URGENT - Avis de sécurité

Ensemble de perfusion Liver Assist

URGENT - Avis de sécurité sur le terrain (FSN)

Défaut de qualité – fuite potentielle de l'ensemble

Figure 1 : raccords de la tête de pompe

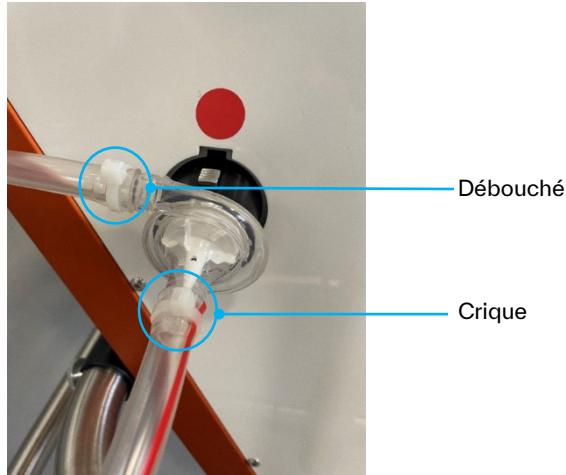
Dans de rares cas, une fuite peut se produire au niveau des raccords de tuyauterie de la tête de pompe. Chaque jeu de perfusion contient deux têtes de pompe avec une entrée et une sortie. La fuite potentielle peut être déterminée dès l'amorçage lorsque des pressions élevées sont appliquées. La fuite peut être remarquée par la formation de gouttes ou de bulles d'air persistantes au niveau des raccords de tuyauterie de la tête de pompe.

1. Pendant l'amorçage, vérifiez soigneusement les connexions à chaque tête de pompe (4 au total). Vérifiez le côté de l'entrée pour détecter la présence éventuelle de bulles d'air dans la solution ou de fuites. Vérifiez également le côté de la sortie pour détecter toute fuite potentielle de solution. Lors de la manipulation de la tête de pompe, ne tirez pas longuement sur le tube ou les connexions.
2. Si des problèmes ci-dessus sont observés lors de l'amorçage, vous pouvez choisir de remplacer le serre-câble de la tête de pompe concernée ou de remplacer l'ensemble complet.
3. Si vous remplacez l'ensemble complet, enregistrez l'ensemble concerné car il doit être retourné pour enquête et remboursement.
4. Si aucune fuite ou bulle d'air persistante n'est observée, le kit de perfusion peut être utilisé comme prévu.

Pour un utilisateur expérimenté, la connexion affectée à la tête de pompe peut être améliorée en remplaçant le serre-câble. Cela devrait avoir lieu avant de placer un organe sur l'appareil. Notez que la taille recommandée du nouveau collier de serrage est plus petite (3,5 mm au lieu des 4,6 mm actuels).
